## 資料 2 福島第一原子力発電所に関する対応状況

## 保安院の主な対応（5月9日以降）

東京電力株式会社福島第一原子力発電所事故の技術的知見について(平成24年3月28日 公表)に関する  
資料の修正について  
2012年5月17日  
原子力安全・保安院

「東京電力株式会社福島第一原子力発電所事故の技術的知見について(中間取りまとめ)」に関する意見の概要、意見に対する考え方及び取扱い

【図1-21】

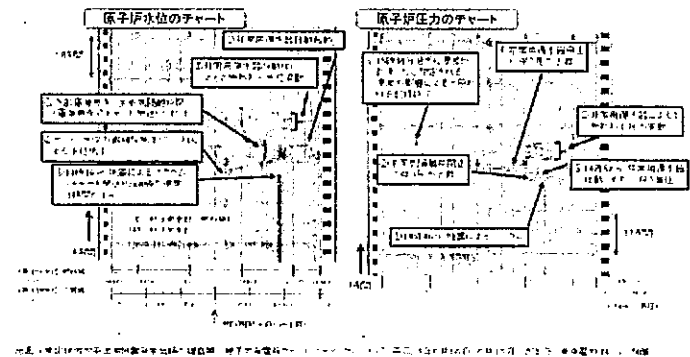
東京電力株式会社福島第一原子力発電所事故の技術的知見について・正誤表

(正)

福島第一原子力発電所1号機フロントデータ評価(格納容器圧力・温度)
